品番	TK 50-1RX B	品名	台付シングル13 (イオン水生成器) (台所)	1 / 3
----	-------------	----	-------------------------	-------

金具補修品注意情報	C_0028
件名	シングル本体部交換時の注意事項
対象製品	TK50-1XB,TK50-1RXB,TK50-1SXB

延長用フレキホース

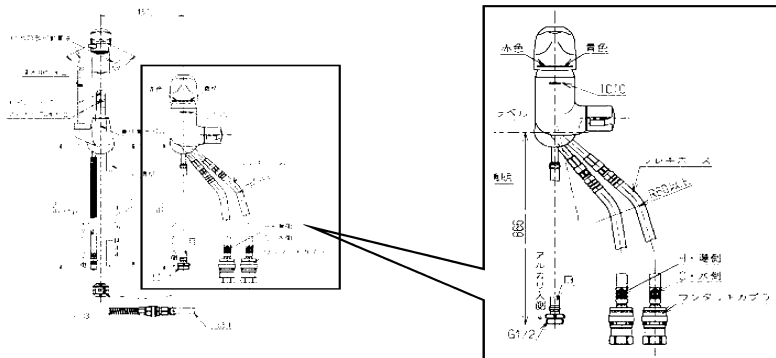
対象製品におきましては、 で囲われたシングル本体部交換の際は、給水ホースが既存止水栓に届かないため、延長用のフレキホースを追加で手配が必要です。

また、アルカリ入側の寸法が 866mm⇒1800mm に長くなります。(ご使用には問題はありません)

シングル本体部、フレキホースの品番につきましては、Q&Aにてご確認ください。
